CAPÍTULO 2. FICHAS DE RESPUESTA TÉCNICA

El presente Capítulo 2 forma parte del **INFORME TÉCNICO DE RESPUESTAS A LA CONSULTA PÚBLICA DE LA 11ª MODIFICACIÓN DEL PRMC**, contiene las Fichas de Respuesta Técnica con un análisis detallado de todas las observaciones consideradas como competentes fundadas, ordenadas por temáticas, desarrollándose la argumentación técnica y la conclusión respecto si la observación fue acogida o no, si fue acogida parcialmente o si ya estaba incorporada en la presente modificación.

Figura 1. Zonificación de PRMC vigente (izquierda) y zonificación propuesta (derecha) para el sector Pétrox, Hualpén expuesta en la consulta pública.

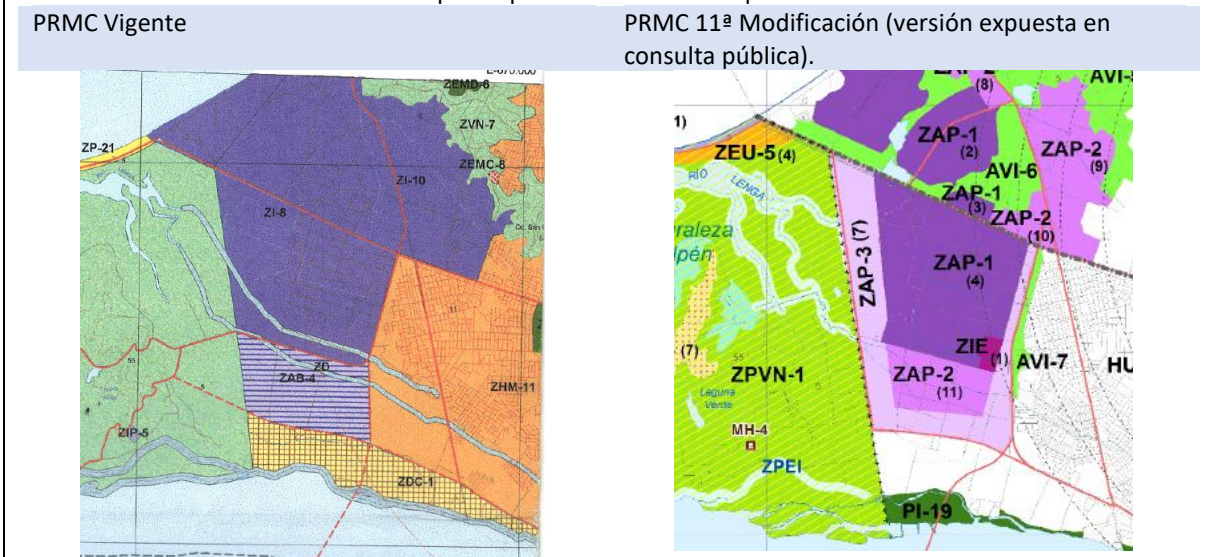
TEMA	Actividad Productiva
COMUNA	Hualpén
SÍNTESIS DE LA OBSERVACIÓN	Eliminar del uso de suelo actividades productivas el destino grandes depósitos, en zona ZAP-3(7) Perímetro Pétrox.

6. Bajo este nuevo criterio, se elimina el destino grandes depósitos de la zona ZAP-3(7), logrando mayor consistencia con los objetivos del estudio y con lo contenido en el Informe Ambiental de la presente modificación del PRMC.

En conclusión, se acoge la solicitud de eliminar el destino grandes depósitos, con el fin de mejorar la compatibilidad de usos con áreas residenciales y con los objetivos de protección del Santuario de la Naturaleza Península de Hualpén.

Figura 1. Zonas ZAP-2 y ZAP-3 en Penco versión expuesta en consulta pública.

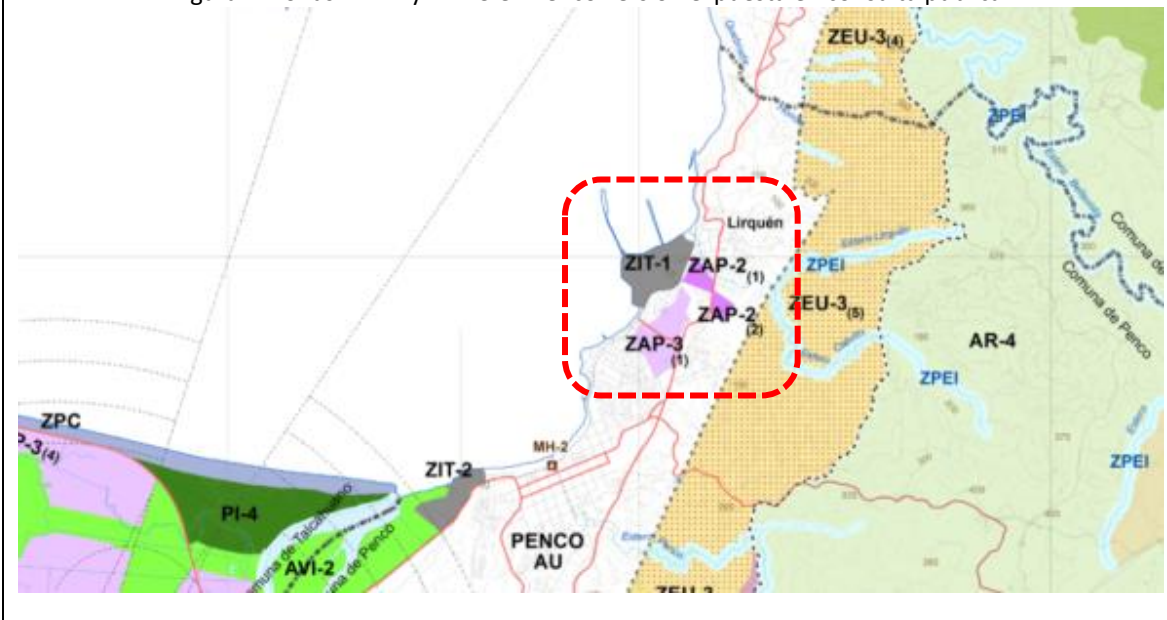
TEMA	Actividad Productiva
COMUNA	Penco
SÍNTESIS DE LA OBSERVACIÓN	Solicita eliminar industria contaminante en Penco y considerar ZAP-2 y ZAP-3 de Penco como zonas de transición productivas que exijan planes de cierre a mediano plazo.

5. Por otro lado, respecto a la exigencia de planes de cierre, se debe señalar que ésta no es una de aquellas competencias entregadas a un plan regulador intercomunal o metropolitano, descritas en el artículo 2.1.7 de la OGUC. Por lo señalado precedentemente no es posible acoger esta solicitud en particular.

En conclusión, su observación no se acoge, en tanto no es posible incluir en la modificación del PRMC planes de cierre de industrias; sin embargo, la propuesta no admite para los sectores consultados actividades calificadas como contaminantes, así como tampoco peligrosas, por tanto, dicha materia de su observación ya está incorporada en la actual Modificación del PRMC.

Figura 1. Comparación PRC Talcahuano Vigente y 11ª Modificación del PRMC (2017), sector Huachipato.

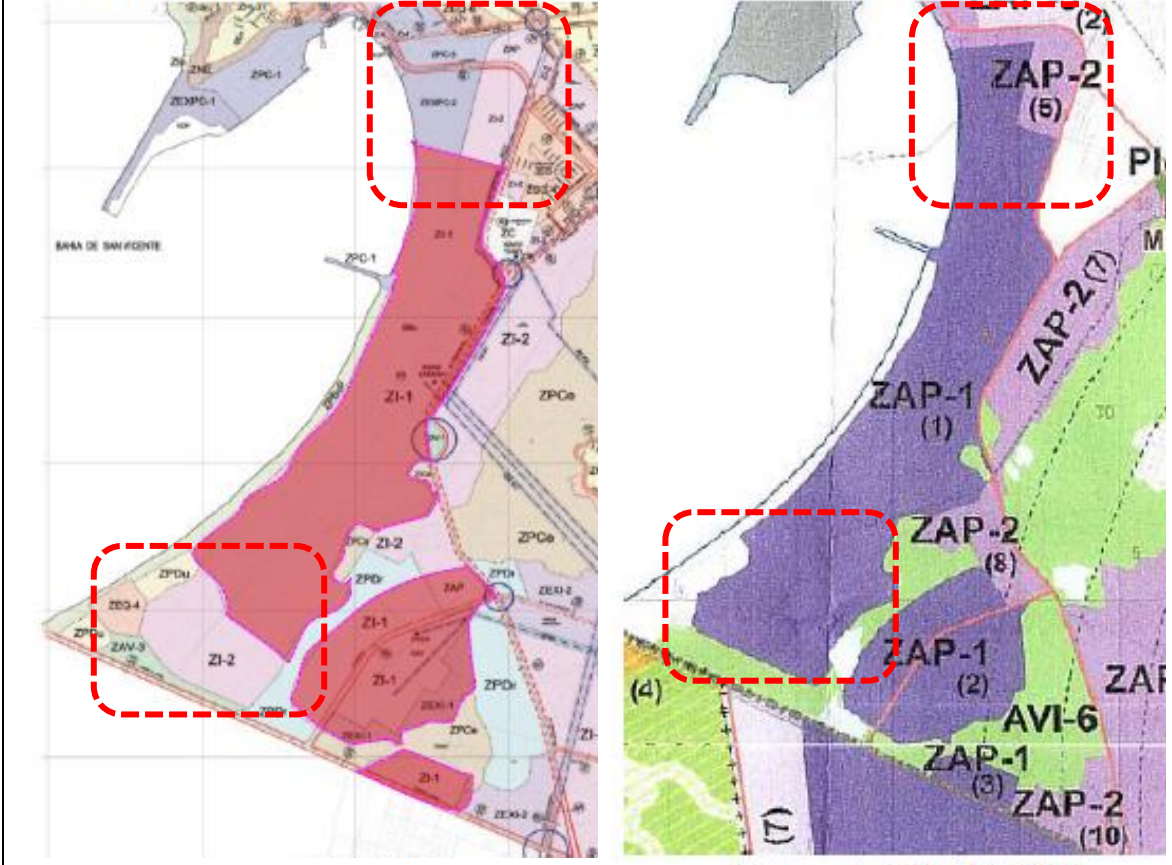
TEMA	Actividad Productiva
COMUNA	Talcahuano
SÍNTESIS DE LA OBSERVACIÓN	Reducir superficie de actividad productiva peligrosa ZAP-1 en San Vicente, Huachipato.

En conclusión, se acoge su solicitud de reducir las zonas ZAP-1(1) en atención a los criterios de la presente modificación y las solicitudes de los Órganos del Estado que participaron de la presente Modificación del PRMC.

Figura 5. Propuesta de zonificación de la 11ª modificación del PRMC en sector Rocuant-Andalién ajustada posterior a la Consulta Pública.

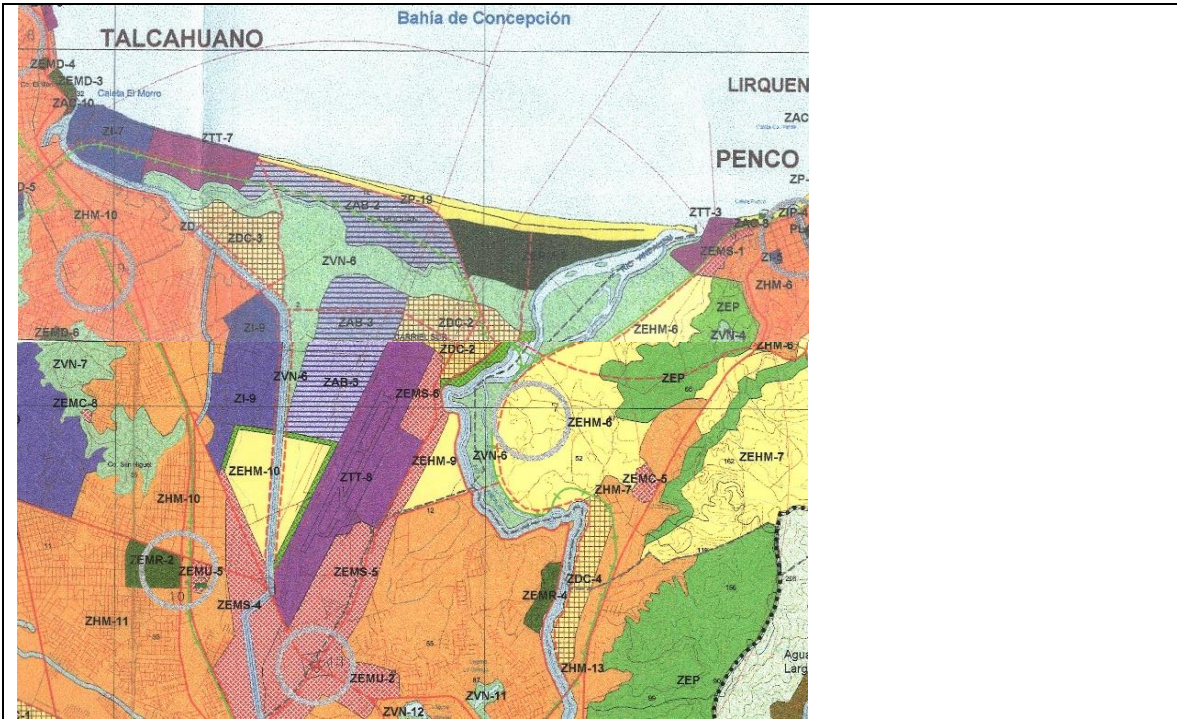
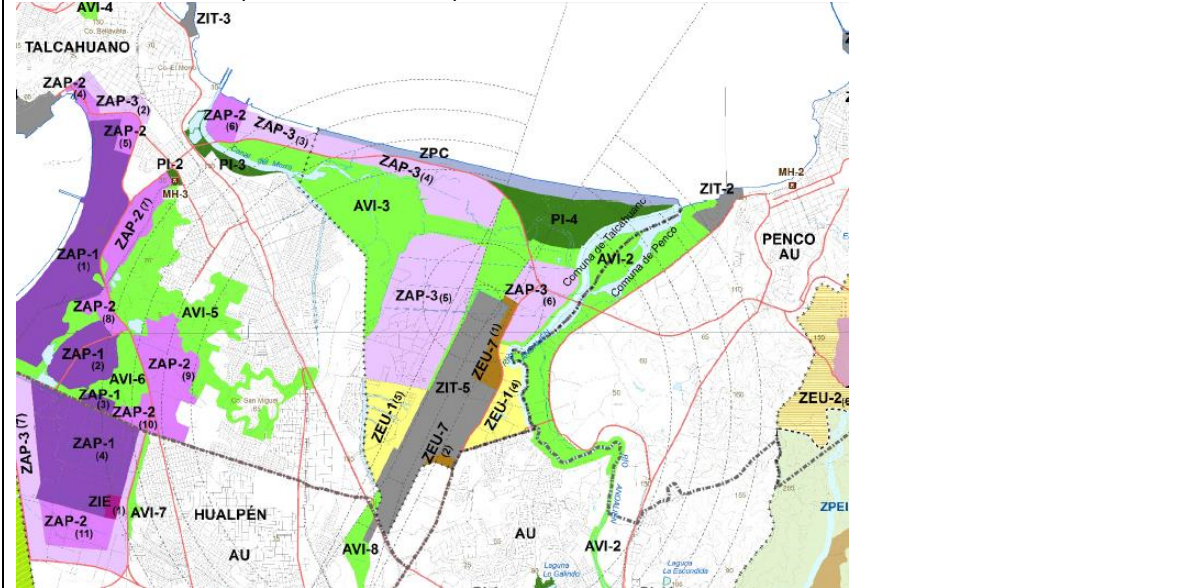
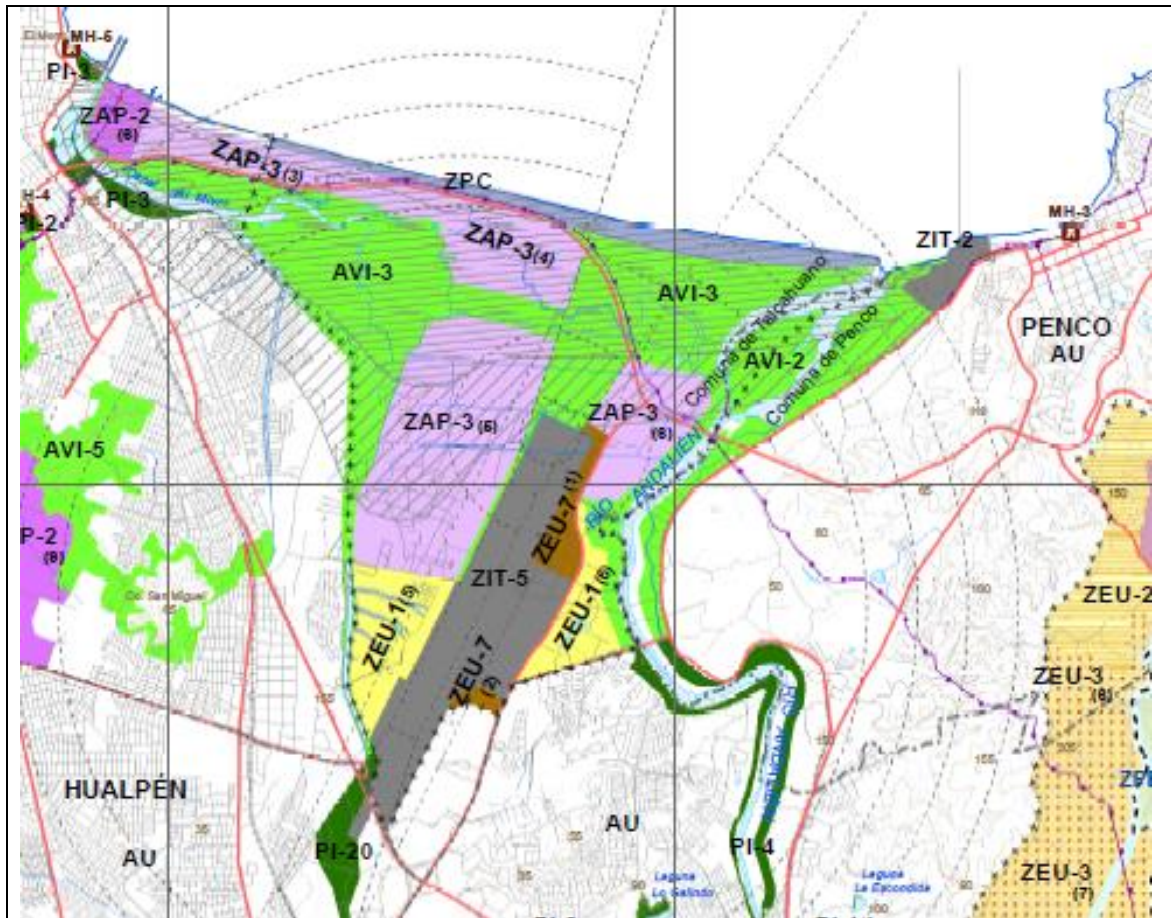
TEMA	Actividad Productiva
COMUNA	Talcahuano
SÍNTESIS DE LA OBSERVACIÓN	<p>1. Observa la inconsistencia de destinar las zonas ZAP-2 y ZAP-3 de Actividad Productiva de Impacto Intercomunal en el Humedal Rocuant-Andalién, definido como Sitio Prioritario de Conservación de la Biodiversidad y en contraposición a los objetivos de declarados en la Memoria Explicativa, acerca de reconocer y proteger el medio ambiente.</p> <p>2. Solicita disminuir uso intensivo del suelo urbano en área de riesgos, Actividad Productiva ZAP-3 Sectores (3) Puerto Isla Rocuant y (4) Isla Rocuant.</p>

Se plantea que las zonas ZAP-2 y ZAP-3 no son coherentes con los objetivos ambientales y de planificación definidos en la presente modificación, ni con el Sitio Prioritario de Conservación de la Biodiversidad, ni con el sistema de humedales gestionado por la mesa de humedales, a través del proyecto “Ruta del Agua”.

A continuación, se presenta una tabla comparativa de la norma urbanística de las zonas ZAP 3 (3), (4), (5) y (6) expuesta en la consulta pública (tabla de la izquierda) y modificada posterior a la consulta pública (tabla de la derecha), que muestra la disminución de la intensidad de ocupación.

Figura 1. Comparación de zonificación vigente y propuesta por el PRMC para el Sector Cerro Millabú.

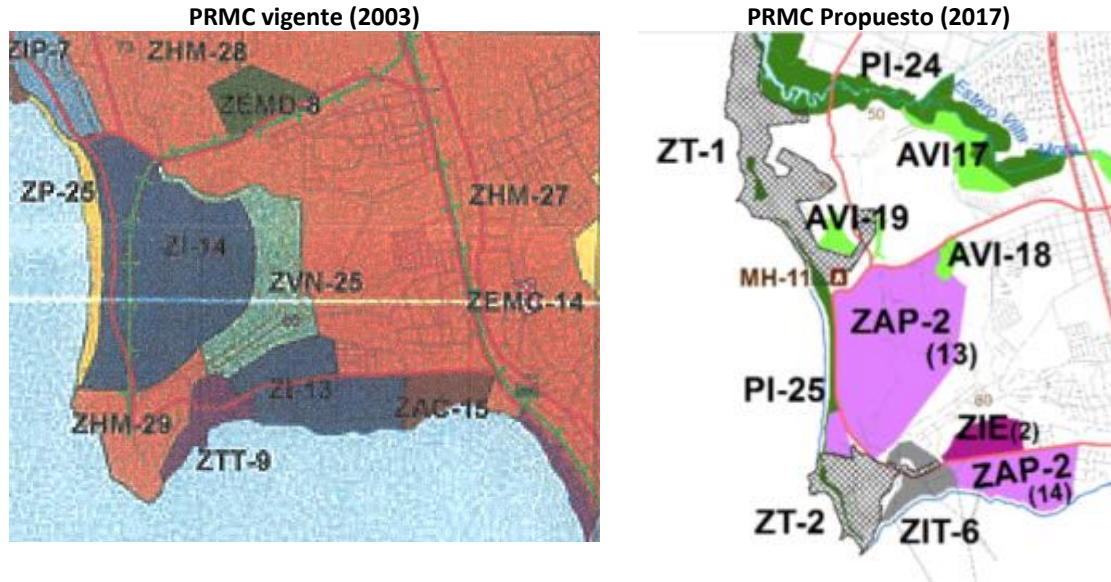
TEMA	Actividad Productiva
COMUNA	Coronel
SÍNTESIS DE LA OBSERVACIÓN	Solicita no considerar ningún tipo de actividad productiva o instalación industrial en sector Cerro Millabú (Punto 4 de la observación).

En conclusión, no se acoge su observación, por cuanto la zona propuesta ZAP-2 es coherente con lo analizado durante el Estudio y lo expuesto en la Memoria Explicativa de la 11ª Modificación, no implicando riesgos para los sectores residenciales vecinos.

Figura 2. Zona AR-5 establecida en la 11ª modificación del PRMC. Presentada en consulta pública

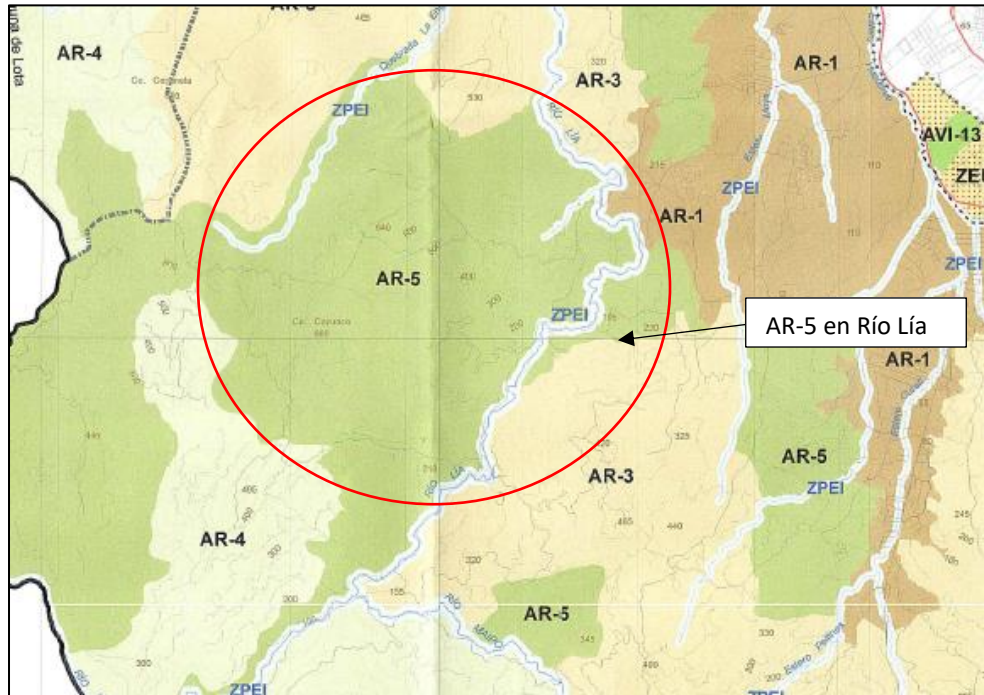
2. En el contexto de lo anterior, se definen las **AR-5 Área Rural De Alta Relevancia Ecológica**, como los territorios con presencia de importantes retazos o agrupaciones de bosque nativo y áreas que componen las inmediaciones de cuerpos de agua” (Figura 2).

Figura 1. Plano de ubicación del terreno y parte de plano de Subdivisión predial aprobado por SEREMI MINVU.

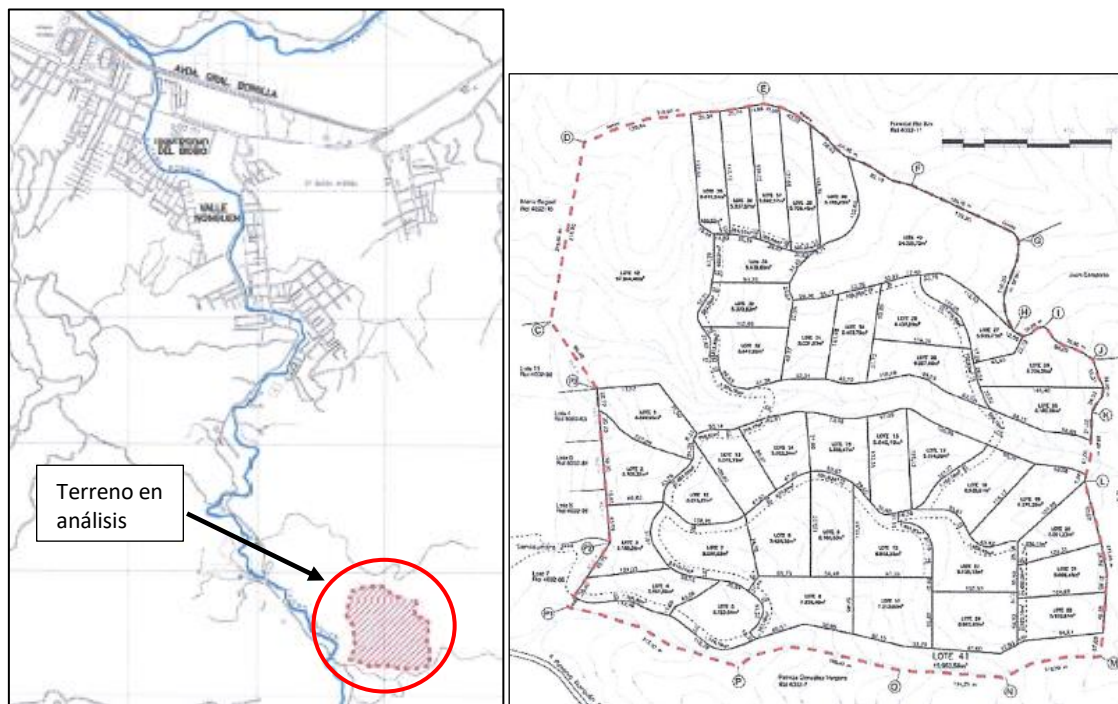
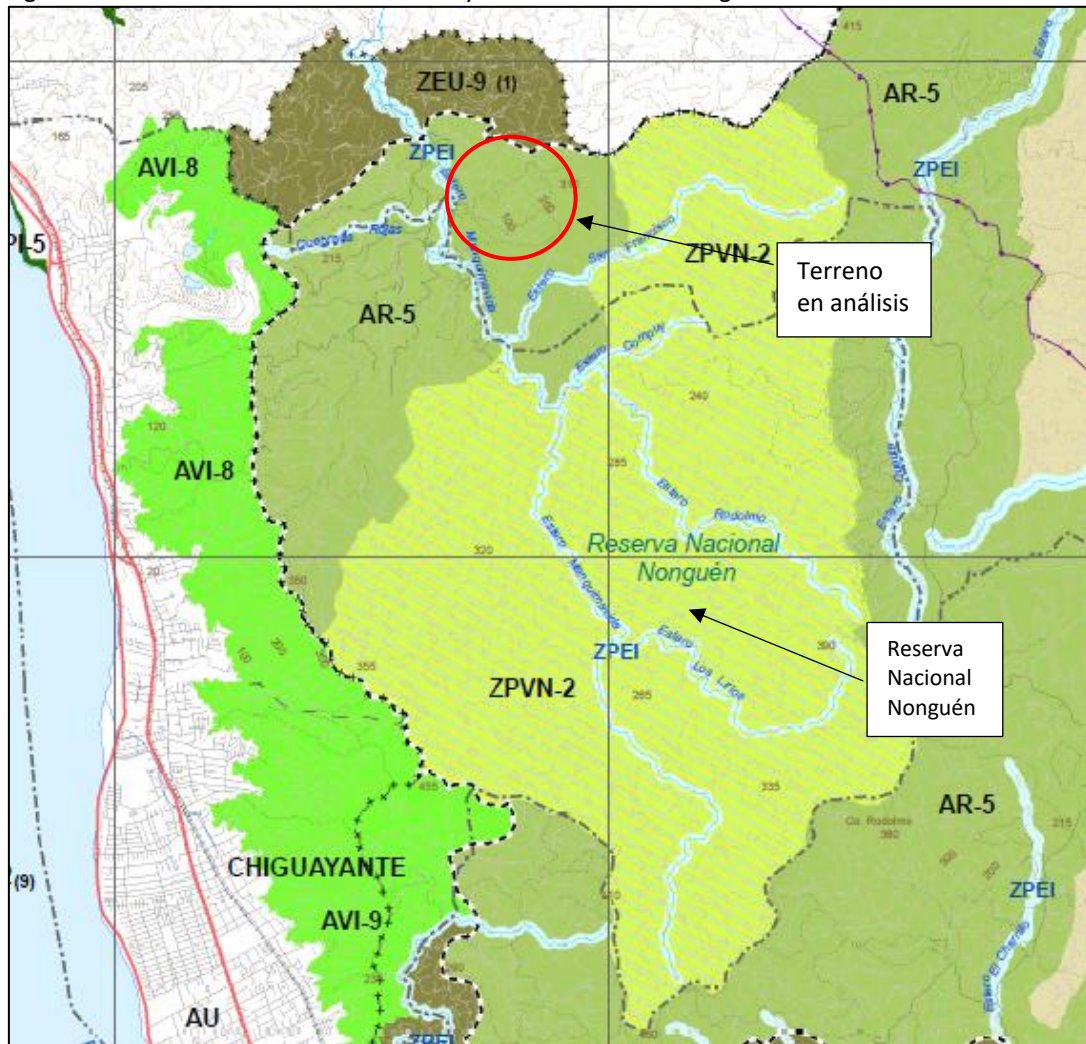
La observación se solicita en terreno de propiedad de inmobiliaria Bosques de Nonguén Spa, denominado Lote 12, Predio La Esperanza, Sector Valle de Nonguén (Figura 1).

El predio se localiza sobre dos zonas definidas por la 11ª modificación del Plan Regulador Metropolitano de Concepción, denominadas Zona de Extensión Urbana ZEU-10, y zona de Alta Relevancia Ecológica AR-5, conforme la siguiente figura 2.

Figura 1. Localización de zona AR-1, propuesta por la 11ª modificación del PRMC, en el sector de Patagual, comuna de Coronel.

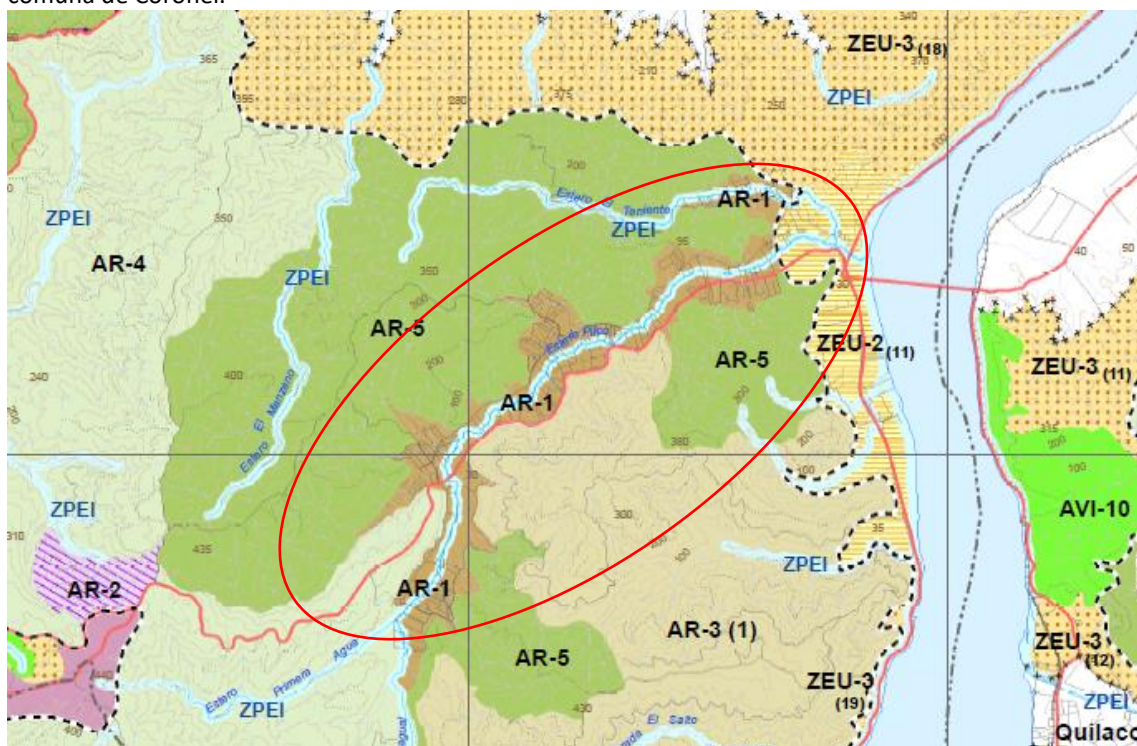
En su presentación se menciona que el sector de Patagual, es considerado el “Gran Pulmón Verde” de Coronel y que su protección es indispensable para salvaguardar este verdadero santuario de la naturaleza que le queda a la comuna de Coronel. Por lo tanto, se solicita prohibir la industria en la Zona Área Rural 1 (AR-1), correspondiente al sector Patagual (Figura 1).
